Rapporto Conclusivo

Attività di controllo ordinaria ex art. 29-decies del D.Lgs. 152/2006 e s.m.i., comma 3

Sonatrach Raffineria Italiana S.r.l. - Raffineria di Augusta

Attività di controllo ordinaria effettuata dal 14/07/2023 al 27/07/2023

Figura 41. Concentrazione di odore al 98° percentile, sul dominio di simulazione, per lo scenario emissivo globale dell'impianto.

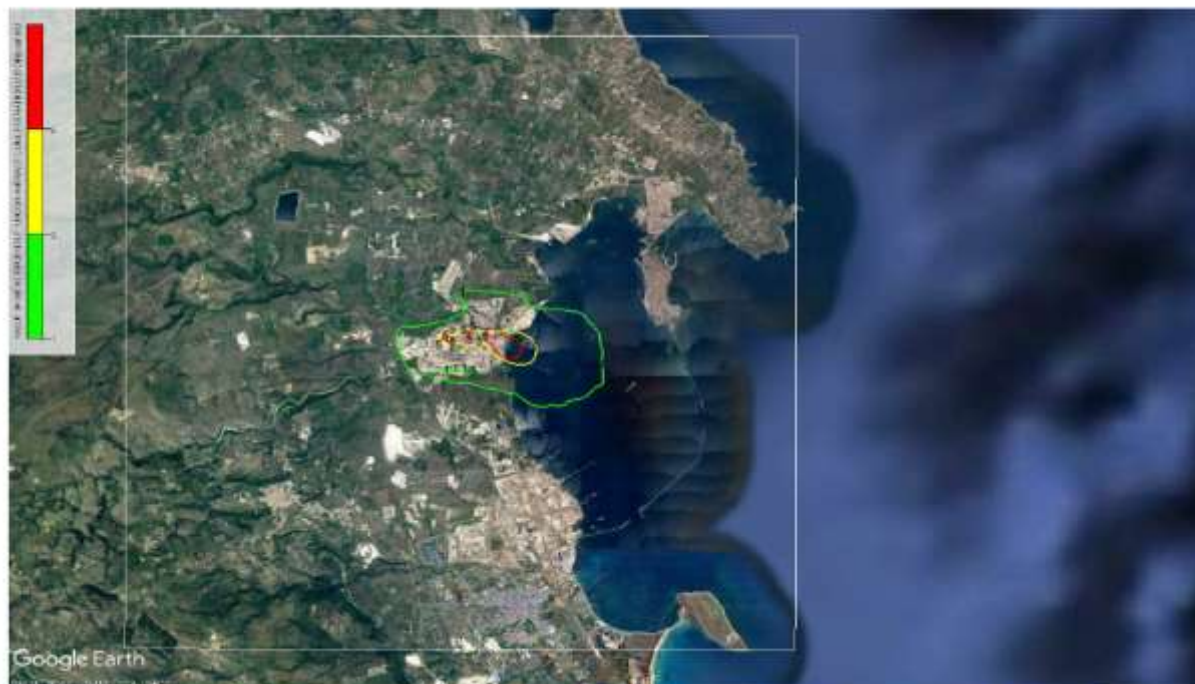
Per quanto riguarda l'odore, attualmente, in Italia, non esistono riferimenti nazionali che riportino limiti di accettabilità in immissione. Tuttavia la linea guida di Regione Lombardia (DGR 15 febbraio 2012 – n. IX/3018) prevede che, sulla base della modellazione della dispersione dell'odore "dovranno essere redatte mappe di impatto nelle quali devono essere evidenziati i valori corrispondenti a 1, 3 e 5 ouE/m³ del 98° percentile su base annuale delle concentrazioni orarie di picco di odore risultanti dalle simulazioni.

Il G.I. ha altresì visionato il report 2022 relativo al Sistema NOSE (Network for odour sensitivity) operativo nell'Area ad Elevato Rischio di Crisi Ambientale di Siracusa che coinvolge la popolazione nella segnalazione delle molestie olfattive. Da tale report è emerso che il comune da cui è pervenuto il maggior numero di segnalazioni è Augusta, ovvero il 52,7 % del totale delle segnalazioni (2377) tra Augusta, Floridia, Melilli, Priolo e Siracusa. La tipologia di odore maggiormente percepita è stata quella di idrocarburi e l'incidenza delle molestie olfattive è stata giudicata molto forte per il 48% delle segnalazioni nell'AERCA di Siracusa.

Alla luce di quanto sopra il G.I. ritiene pertanto che sia necessario effettuare una campagna di indagini in campo per la determinazione dell'impatto olfattivo, mediante l'applicazione della norma UNI EN 16841-2:2017, con la finalità di convalida del modello di dispersione dell'odore utilizzato, oltrechè un'indagine in campo della durata di un anno mediante l'applicazione della norma UNI EN 16841-1:2017 al fine di ottenere una mappa di esposizione ad odori riconducibili ad un area selezionata nel territorio circostante la Raffineria.

3. **Emissioni Odorigene:** il G.I. rappresenta la necessità di effettuare una campagna di indagini in campo per la determinazione dell'impatto olfattivo originato dall'esercizio della Raffineria, mediante l'applicazione della norma UNI EN 16841-2:2017, con la finalità di convalida del modello di dispersione dell'odore utilizzato CALPUFF, oltrechè un'indagine in campo della durata di un anno mediante l'applicazione della norma UNI EN 16841-1:2017 al fine di ottenere una mappa di esposizione ad odori riconducibili ad un'area opportunamente selezionata nel territorio circostante la Raffineria;
